SAFETY NOTE

n°: 03 - 2026

RACE harness (PH_422.2023)

RACE

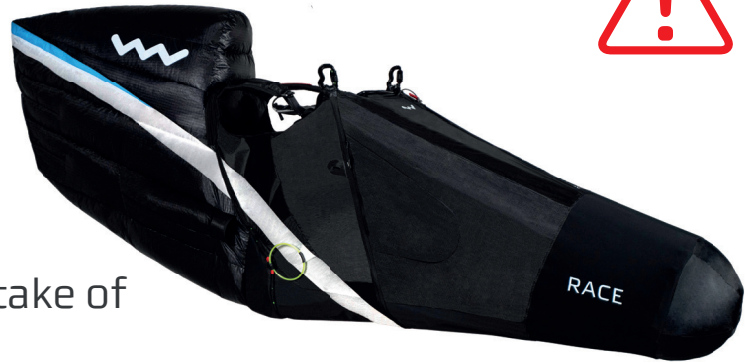
Control closing of buckles before take of

Some cases of spontaneous opening of one of the two leg-strap buckles of the Get-Up system have been reported. These incidents did not result in any consequences for the pilots involved. The receiving buckle features a relatively large opening. The male part of the buckle can move slightly within this opening. Pilot movements, for example during launch preparations when the leg straps are completely loosened and therefore not under tension, may, under unfavorable circumstances, cause the male part to slip out of the receiving buckle.

To prevent this issue, an upgrade kit has been developed, consisting of two small magnets and a mounting kit. The magnets are attached to the receiving buckle and keep both buckle parts together, thereby minimizing the movement range of the male part. Until the upgrade kit has been installed, pilots must pay particular attention to ensuring that both buckles are properly fastened as a final check before take-off.

You can request the upgrade kit from your local dealer or from the general importer in your country.
